ViA15 Reactienota Verkeersveiligheidsaudit Auditfase 1

RWS Projectbureau ViA15

21 februari 2017

Projectnaam ViA15

Bevinding Nr.: 3.4.4

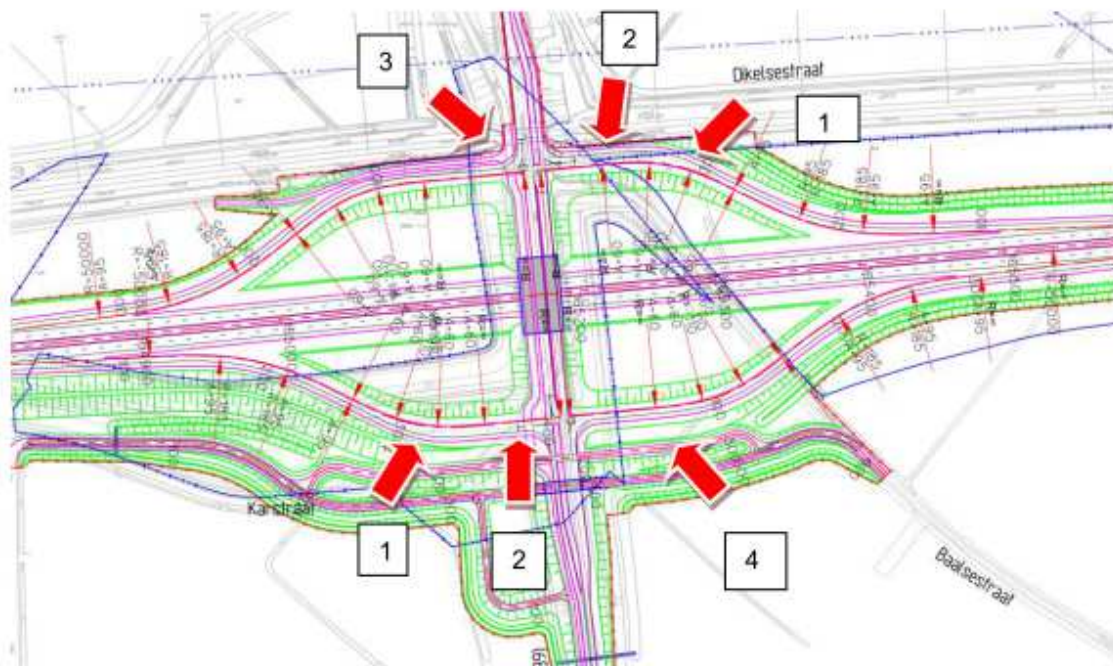
De huidige vormgeving van de verbindingswegen naar Arnhem en Zevenaar sluit niet aan op het richtingsgevoel:

- Richting Arnhem met de oriëntatie links; er moet naar rechts voorgesorteerd worden.
- Richting Zevenaar met oriëntatie rechts; er moet links voorgesorteerd worden.

De toegepaste boogstraal in de verbindingsweg naar Zevenaar ($R = 350\text{m}$) komt overeen met een ontwerpsnelheid van 90 km/h bij een verkanting van $+5\%$. Bij nadering vanaf de A15 (west -> oost) kan deze boog onvoldoende worden gedetecteerd en te ruim worden ingeschat waardoor de snelheid te hoog blijft.

Conform de stappentheorie is een snelheid van 100 km/h met een straal van $R \geq 450\text{m}$ gewenst!

Onderzoek of de inleidende voorsorteerbeweging naar de verbindingswegen kan worden gekoppeld aan de richting oriëntatie.

Zorg voor voldoende geleiding in de buitenboog door een grondlichaam en beplanting.

De richtingaanduiding zal m.b.v. bewegwijzering geborgd worden. Voordeel van deze vormgeving waarbij de doorgaande rijbaan van de A15 afbuigt in zuidelijke richting is dat de zwaarste verkeersstroom richting Duitsland hierdoor geen rijstrook op hoeft te schuiven, maar de hoofdrijbaan kan blijven volgen.

Toepassing van een assymetrisch weefvak zorgt voor langere lengtes benodigd voor bewegwijzering en conform NOA tabel 3-7 (minimale lengte weefvak).

Toepassing van een boog voor 100km/h is ruimtelijk niet inpasbaar in het ontwerp van het knooppunt, in combinatie met de nabij gelegen aansluiting Duiven/Zevenaar . Het ontwerp biedt ruimte voor inpassing van geleidende accenten zoals een grondlichaam, beplanting en bochtschilden. De aanbeveling om deze boog (extra) te accentueren, bijvoorbeeld door middel van o.a. beplanting, een grondwal of bochtschilden wordt in het uitvoeringsontwerp verder uitgewerkt. Deze maatregel is ook opgenomen in artikel 5 van het TB.

Bevinding Nr.: 3.5.1

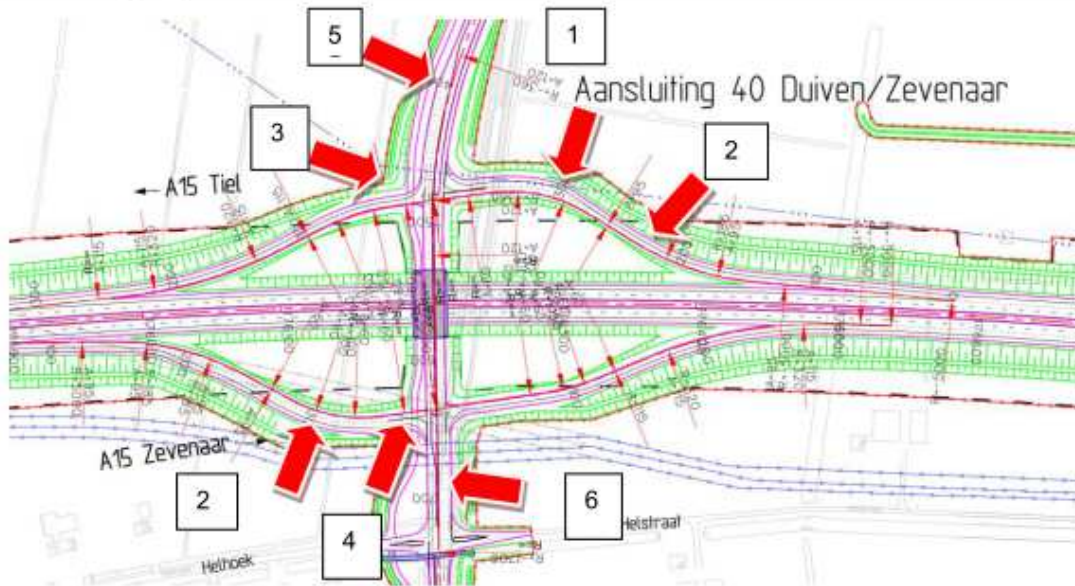
Opmerking 1
Het inleidende verloopstuk van de rechtsafvakken loopt nagenoeg in een lijn met de rechter kantstreep van de afrit. Dit kan misleiding tot gevolg hebben omdat de uitvoegende beweging onvoldoende zichtbaar is voor achteropkomend verkeer.

Opmerking 2
De vluchtstroken lopen door tot de N839. De afritten worden hierdoor onnodig breed.

Zorg in de detaillering van de opstelvakken voor de goede vormgeving van het verloopstuk.

Beëindig de vluchtstrook bij het begin van de rechtsafvakken.

<p>A <i>Opmerking 3</i> Linksafslaand verkeer vanaf de N389 richting toerit west kan op de parallelweg terecht komen en conflicteren met stilstaand verkeer. Het begin van de vluchtstrook leidt tot een langere oversteek voor de parallelweg en onduidelijkheid over de plaats van veilig opstellen.</p>	<p>Begin de vluchtstrook voorbij de oversteek van de parallelweg.</p>
<p>A <i>Opmerking 4</i> Naast een (fiets)tunneltje onder de N839 is ook een gelijkvloerse oversteek over de N839 opgenomen. De vormgeving van de parallelwegen en fietspaden is aan te duiden als complex.</p>	<p>Onderzoek of de gelijkvloerse oversteek over de N839 kan vervallen.</p>

Nadere detaillering van de opstelvakken heeft in overleg met de provincie Gelderland als mede wegbeheerder plaatsgevonden en heeft geleid tot een aangepast ontwerp. In de aanlegfase, wanneer de definitieve lengte van de opstelstroken bepaald wordt, dient speciale aandacht geschonken te worden aan het inleidende verloopstuk van de opstelstroken, om te voorkomen dat de kantstreep van de afbuigende opstelstrook in één lijn ligt met de rechter kantstreep van de afrit, waardoor misleiding kan ontstaan. De totale beschikbare ruimte voor het ontwerp biedt voldoende ruimte voor deze detaillering.”

Is aangepast in het ontwerp, zoals voorgesteld in de aanbeveling en conform de CROW “Richtlijnen voor de bebakening en markering van wegen”.

Nadere detaillering van de kruisingen bij aansluiting Bemmelen (N839) heeft in overleg met de provincie Gelderland als mede wegbeheerder plaatsgevonden en heeft geleid tot een aangepast ontwerp waarbij deze opmerking niet meer van toepassing is.

Het ontwerp van de aansluiting van de A15 met de N839 is in samenwerking met de provincie Gelderland aangepast. De N839 wordt verbreed naar 2x2 doorgaande rijstroken. Het landbouwverkeer wordt verplaatst naar de verbrede N839. De parallelwegen zijn komen te vervallen om deze verbreding mogelijk te maken. Ten behoeve van het fietsverkeer wordt er een nieuwe tunnel aangelegd. Deze nieuwe fietstunnel komt evenwijdig te liggen aan de N839 en zal de toe- en afrit van de A15, de hoofdrijbanen van de A15 en de Betuweroute onderlangs kruisen. De nieuwe aansluiting wordt met deze aanpassingen veiliger en overzichtelijker.

Bevinding Nr.: 3.5.2

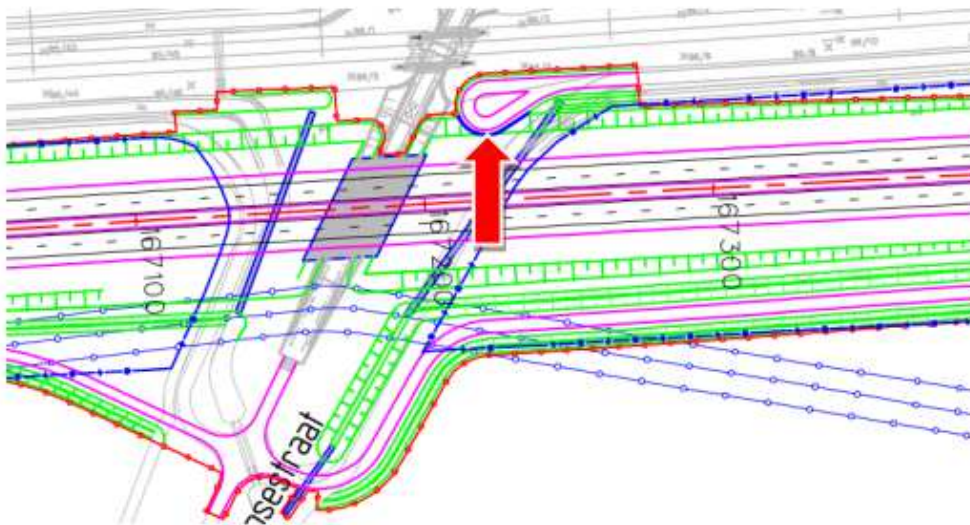
O
Opmerking 1
Het inleidende verloopstuk van de rechtsafvakken loopt nagenoeg in een lijn met de rechter kantstreep van de afrit. Dit kan misleiding tot gevolg hebben omdat de uitvoegende beweging onvoldoende zichtbaar is voor achteropkomend verkeer.

O
Opmerking 2
De vluchtstroken lopen door tot de N839. De afritten worden hierdoor onnodig breed.

A
Opmerking 3
Het begin van de vluchtstrook leidt tot een langere oversteek voor de parallelweg en onduidelijkheid voor verkeer op de parallelweg over de plaats van opstellen.

A
Opmerking 4
De vluchtstrook loopt door tot over de oversteek van de parallelweg. Dit leidt tot een langere oversteek van de parallelweg en onduidelijkheid voor het verkeer op de parallelweg over de plaats van veilig opstellen.

Zorg in de detaillering van de opstelvakken voor de goede vormgeving van het verloopstuk.

Beëindig de vluchtstrook bij het begin van de rechtsafvakken.

Begin de vluchtstrook voorbij de oversteek van de parallelweg.

<p>O <i>Opmerking 5</i> Zorg voor een duidelijke rijstrookindeling in relatie tot de bewegwijzering zodat zo min mogelijk overbodige en onveilige rijstrookwisselingen uitgevoerd gaan worden:</p> <ul style="list-style-type: none"> • Voor de noordelijke toe- en afrit rijstrookindeling rechtsaf en tweemaal rechtdoor. • Voor de zuidelijke toe en afrit rechtdoor en linksaf naar de toerit (oost). 	<p>Pas bij de opstelvakken voor de noordelijke toe- en afrit een linksafpijl met hamerkop toe.</p>
<p>O <i>Opmerking 6</i> Zorg voor een duidelijke rijstrookindeling in relatie tot de bewegwijzering zodat zo min mogelijk overbodige en onveilige rijstrookwisselingen uitgevoerd gaan worden:</p> <ul style="list-style-type: none"> • Voor de Helstraat gecombineerde rechtsaf en rechtdoor strook, rechtdoor strook en linksafstrook. • Voor de zuidelijke toe- en afrit rechtsafstrook en tweemaal rechtdoor. • Voor de noordelijke toe- en afrit een linksafstrook naar de toerit (west) en een rechtdoor strook. 	<p>Pas bij de opstelvakken voor de zuidelijke toe- en afrit een linksafpijl met hamerkop toe.</p>

Nadere detaillering van de opstelvakken heeft in overleg met de provincie Gelderland als mede wegbeheerder plaatsgevonden en heeft geleid tot een aangepast ontwerp. In de aanlegfase, wanneer de definitieve lengte van de opstelstroken bepaalt wordt, dient speciale aandacht geschonken te worden aan het inleidende verloopstuk van de opstelstroken, om te voorkomen dat de kantstreep van de afbuigende opstelstrook in één lijn ligt met de rechter kantstreep van de afrit, waardoor misleiding kan ontstaan. De totale beschikbare ruimte voor het ontwerp biedt voldoende ruimte voor deze detaillering.

Is aangepast in het ontwerp, zoals voorgesteld in de aanbeveling en conform de CROW "Richtlijnen voor de bebakening en markering van wegen".

Is aangepast in het ontwerp, zoals voorgesteld in de aanbeveling.

Is aangepast in het ontwerp, zoals voorgesteld in de aanbeveling en conform de CROW "Richtlijnen voor de bebakening en markering van wegen".

Nadere detaillering van de opstelvakken en vormgeving van de kruispunten heeft in overleg met de provincie Gelderland als mede wegbeheerder plaatsgevonden en heeft

geleid tot een aangepast ontwerp. De genoemde exacte detaillering van de markeringen zal in het uitvoeringsontwerp verder worden uitgewerkt.

Bevinding Nr. 4.2.1	
Locatie: A12, HRR, hm 136.8 – 137.6	
Datum bevinding: augustus 2014	
Afbeelding(en):

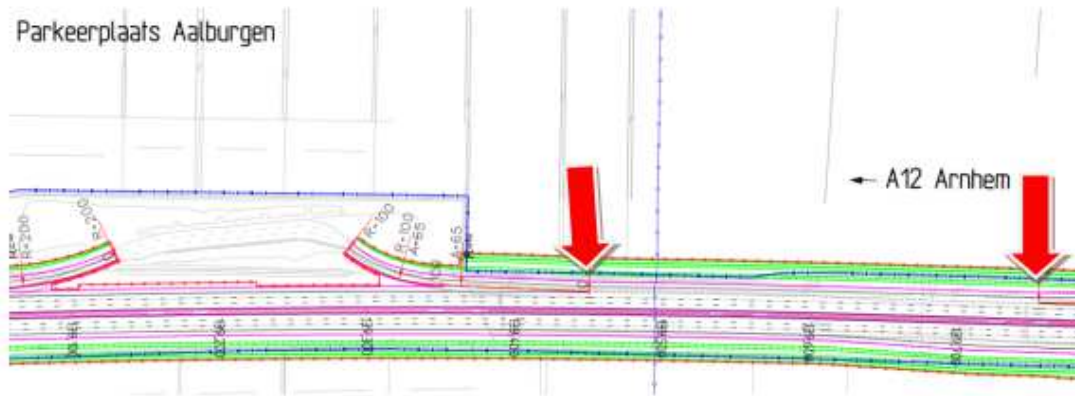
Beschrijving van het probleem:	Aanbeveling(en):
<ul style="list-style-type: none"> ○ <i>Opmerking 1</i> De blokmarkering begint circa 250m na het puntstuk van de samenvoeging. Voor een rijstrookwisseling is bij 120 km/h een afstand nodig van 300m. ○ <i>Opmerking 2</i> Het asymmetrische weefvak gaat over in een taper vormige uitvoeger. 	<p>Schuif blokmarkering stroomafwaarts op en toets ligging met bewegwijzering.</p> <p>Onderzoek of het rechts opdikken met de tweede linksaf uitvoegstrook mogelijk is.</p>

De lengte van de blokmarkering is aangepast in het ontwerp en voldoet aan de handreiking bewegwijzeringsschema's autosnelwegen van Rijkswaterstaat (26 mei 2016).

Is aangepast in het ontwerp conform aanbeveling en maatvoering conform NOA.

Bevinding Nr.4.2.2

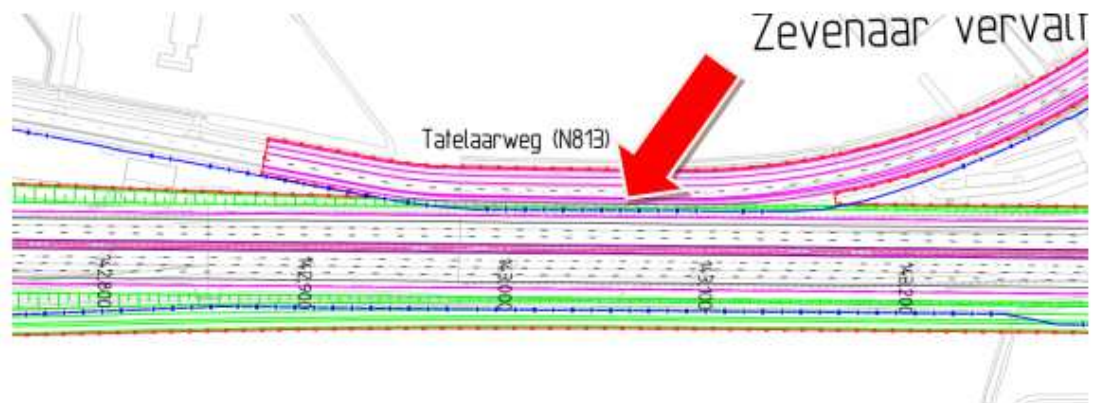
De lengte van het weefvak tussen het knooppunt Oudbroeken en de verzorgingsplaats Aalburgen bedraagt circa 300m. Bij 120 km/h dient deze 500m en bij 100 km/h dient deze 417m te zijn. Indien het een invoegstrook zou betreffen dan is de benodigde lengte 350m. De parkeerplaats heeft een zeer geringe omvang en is niet druk bezet. Uitvoegend verkeer naar de parkeerplaats komt dus zelden voor; verkeer komende vanaf de verbindingsweg zal daar dus niet op rekenen en zal 'snel' willen invoegen (te kort weefvak) hetgeen tot onveilige situaties zal leiden.

Overweeg om de parkeerplaats op te heffen of zorg voor een grotere lengte van het weefvak.

Door de parkeerplaats Aalburgen op te schuiven in westelijke richting is de lengte van het weefvak tussen knooppunt Oudbroeken en de parkeerplaats vergroot naar 500m. Tussen de parkeerplaats en afrit Duiven wordt dan tevens een weefvak toegepast van minimaal 500m lang.

Daarnaast is er een risicoanalyse uitgevoerd met betrekking tot de vormgeving van deze weefvakken in relatie met het verhogen van de maximumsnelheid op de A12 naar 130 km/h. Aangezien de weefvakken aansluiten op een verzorgingsplaats is het risicoprofiel acceptabel.

Bevinding Nr.4.2.4

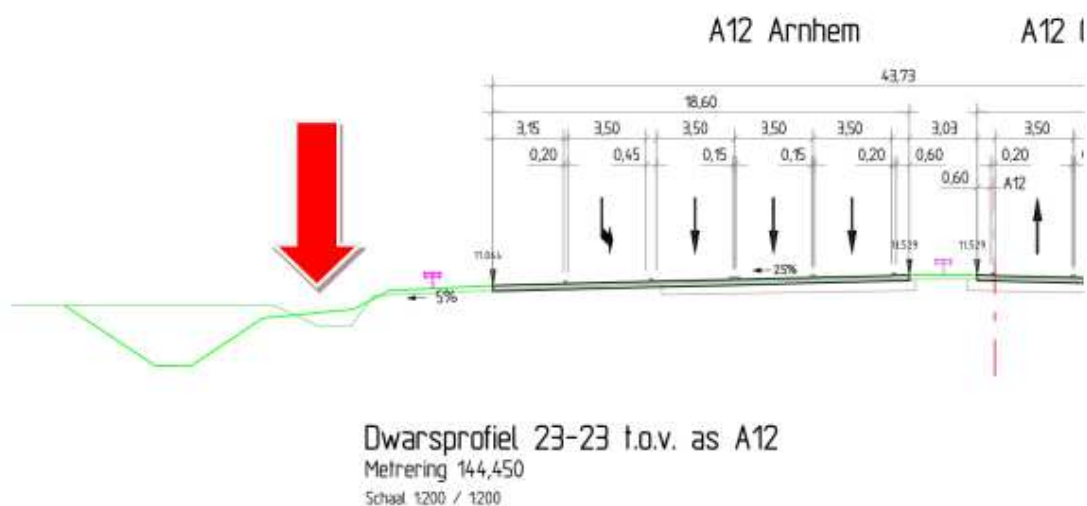
Beschrijving van het probleem:	Aanbeveling(en):
<p>A <i>Opmerking 1</i> Door de locatie van de afstreping van rijstrook 1, schuift het profiel ter plaatse van het puntstuk van de invoegstrook een rijstrook naar links op. De vormgeving van dit puntstuk is daardoor extra gestrekt en onvoldoende breed. Door de hoek van de kantstreep ter hoogte van het puntstuk ontstaat er inrijdgevaar vanaf de rechter rijstrook van de hoofdrijbaan. De benodigde turbulentielengte tussen uitvoeger en afstreping is circa 260m bij 120 km/h. Deze is nu circa 320m. De benodigde turbulentielengte tussen afstreping en invoegstrook is 300m bij 120 km/h. Deze is nu circa 330m.</p>	<p>Onderzoek of de afstreping meer stroomopwaarts kan worden gesitueerd, eventueel door verplaatsing van de uitvoegstrook.</p>
<p>A <i>Opmerking 2</i> De toerit en de invoegstrook richting Zevenaar bevinden zich grotendeels in een opwaartse helling. Vanwege de principe vormgeving van de aansluiting Hengelder is de toerit kort. (Vracht)verkeer voegt mogelijk met een te lage snelheid in waardoor onveilige uitwijkmanoeuvres op de hoofdrijbaan kunnen ontstaan.</p>	<p>Onderzoek de acceleratielengte en de snelheid van invoegend vrachtverkeer (SimVra).</p>

Het ontwerp is op dit punt aangepast. Om te kunnen voldoen aan de turbulentieafstand tussen de uitvoegstrook en de afstreping (262,5m vanaf punt puntstuk tot begin verdrijfstrepen) en de turbulentieafstand tussen de afstreping en de invoegstrook (300m vanaf einde verdrijfstrepen tot punt puntstuk), is de uitvoegstrook ca. 110m stroomopwaarts verschoven. Om deze boog (extra) te accentueren, bijvoorbeeld door middel van o.a. beplanting, een grondwal of bochtschilden wordt in het uitvoeringsontwerp verder uitgewerkt. Deze maatregel is ook opgenomen in artikel 5 van het TB.

Toerit voldoet aan acceleratielengte conform NOA. Controle met softwareprogramma SimVra geeft voor een standaard vrachtwagen een snelheid aan het eind van de invoegstrook van 68,8 km/h. Conform NOA mag de snelheidsterugval van vrachtwagens niet meer dan 20km/h bedragen. Bij een maximale snelheid van vrachtverkeer van 80km/u moet de snelheid aan het eind van de acceleratielengte (eind van de invoegstrook; 250m na punt puntstuk) dus minimaal 60km/u bedragen.

Bevinding Nr.4.4.1
Locatie: A12, aansluiting Duiven
Datum bevinding: augustus 2014
Afbeelding(en):

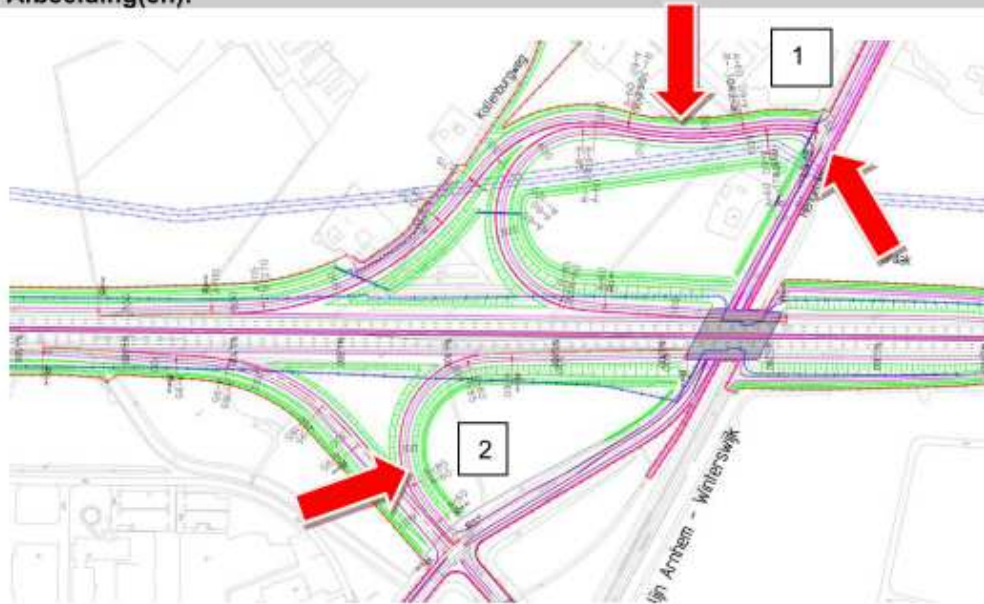
A
De straal in de afrit vanuit Zevenaar bedraagt circa 49m en ligt daarmee ruim-schoots onder de gewenste straal van 85m. Door middel van een verlengd puntstuk is de benodigde deceleratie lengte gerealiseerd. De krappe boog dient zo goed mogelijk zichtbaar te worden gemaakt.

Accentueer de bocht door een grondwal, beplanting en aanvullende bebakening. Bepaal de inrichting door middel van de K-waarde (Richtlijn Bebakening en Markering).

Het ontwerp biedt ruimte voor inpassing van de genoemde accenten en wordt in het uitvoeringsontwerp verder uitgewerkt. Deze maatregel is ook opgenomen in artikel 5 van het TB.

Bevinding Nr.4.4.2

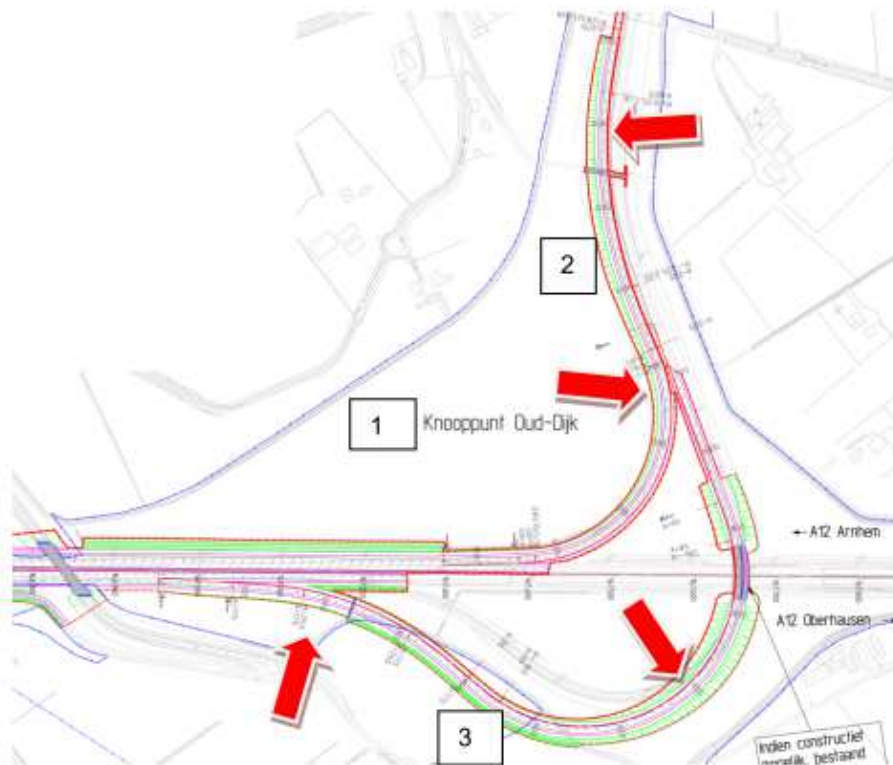
A
Opmerking 1
Het horizontaal alignement van de noordelijke toe- en afrit heeft een afwijkende vormgeving. De toe- en afrit sluiten niet haaks aan op het onderliggend wegennet. Daardoor kan het zicht op het verkeer op de Hengelderweg nadelig worden beïnvloed.

O
Opmerking 2
Door de overhaakse aansluiting op de A12 is er kans door verblinding van verkeer op de toerit en verkeer op de hoofdrijbaan.

Onderzoek de mogelijkheden van een haakse aansluiting op de Hengelderweg.

Breng een grondwal en/of beplanting aan in de buitenboog van de toerit.

Dwangpunten in dit ontwerp zijn de woningen in de oksel en de gasleiding. De woningen in de oksel zijn inmiddels aangekocht. De toe- en afrit zijn nu haaks aangesloten op de Hengelderweg. Sterkteberekeningen hebben aangetoond dat de gasleidingen ter plaatse van de extra kruising van de toe- en afrit deze belasting kunnen dragen.

Het ontwerp biedt ruimte voor inpassing van de genoemde maatregelen en wordt in het uitvoeringsontwerp verder uitgewerkt. Deze maatregel is ook opgenomen in artikel 5 van het TB.

Bevinding Nr.4.4.3

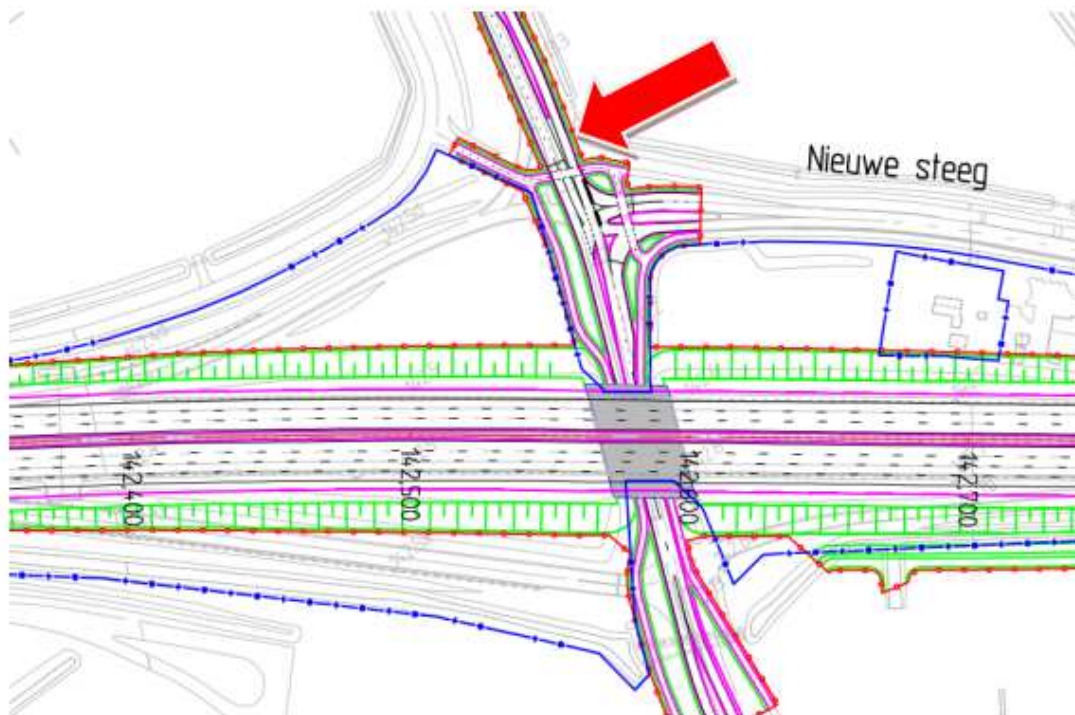
Beschrijving van het probleem:	Aanbeveling(en):
<p>A <i>Opmerking 1</i> Het bestaande knooppunt Oud-Dijk is een incompleet knooppunt. De verbindingswegen tussen Enschede en Oberhausen ontbreken.</p>	<p>Onderzoek of het knooppunt volledig gemaakt dient te worden.</p>
<p>EA <i>Opmerking 2</i> De ontwerpsnelheid op de A12 en de A18 is 120 km/h.</p> <p>De kleinste boog in de verbindingdboog tussen Enschede en Arnhem heeft een straal van circa 180m ($V_0 =$ circa 70 km/h). De inleidende boogstralen laten veel grotere snelheden toe.</p>	<p>Onderzoek of de verbindingsweg met minimaal 100 km/h kan worden ontworpen.</p>
<p>De splitsing op de A18 suggereert dat er geen sprake is van een functieverandering of overgang. De autosnelweg loopt door. De overgang van 120 naar 70 km/h is te groot en leidt (in de bestaande situatie) tot verkeersonveilige situaties.</p>

De splitsing op de A18 suggereert dat er geen sprake is van een functieverandering of overgang. De autosnelweg loopt door. De overgang van 120 naar 70 km/h is te groot en leidt (in de bestaande situatie) tot verkeersonveilige situaties.

In de verbindingsboog tussen Arnhem en Enschede heeft de kleinste boog een straal van 185m ($V_0 = 70$ km/h). De inleidende straal is 350m ($V_0 = 90$ km/h).

De splitsing op de A12 suggereert dat er geen sprake is van een functieverandering of overgang. De autosnelweg loopt door.

De overgang van 120, via 90 naar 70 km/h wijkt af van de stappentheorie. De snelheidsverschillen zullen aanleiding zijn tot te hoge rijnsnelheden in de kleinste boog waarbij de kans op ongevallen duidelijk aanwezig is.

Onderzoek of de verbindingsweg met minimaal 100 km/h kan worden ontworpen.

De opwaardering naar een geheel knooppunt valt buiten de scope van project ViA15. Echter er is wel in voorzien om met relatief eenvoudige maatregelen “werk met werk” maken de bestaande knooppunt te verbeteren.

Binnen het kader van het verbeteren van het bestaande knooppunt is besloten om de verbindingsweg geschikt te maken voor 100km/u, dus met een nieuwe ligging t.o.v. de bestaande situatie. Daardoor schuift de samenvoeging van de verbindingsweg met de A12 op in westelijke richting. Ook de afstropping, verderop westelijk, schuift mee.

Binnen het kader van het verbeteren van het bestaande knooppunt is het niet mogelijk om deze verbindingsweg te ontwerpen voor 100 km/h. Echter de bestaande verbindingsweg is wel geoptimaliseerd.

De nieuwe vormgeving is gebaseerd op de stappentheorie, met ontwerpsnelheden zoals beschreven in de oude ontwerprichtlijn ROA 1993 (90 en 70km/u). Hiermee kan het bestaande kunstwerk over de A12 behouden blijven. Daarnaast zal in de realisatie extra aandacht besteed worden aan de herkenbaarheid van de splitsing/afrit A12 -> A18.
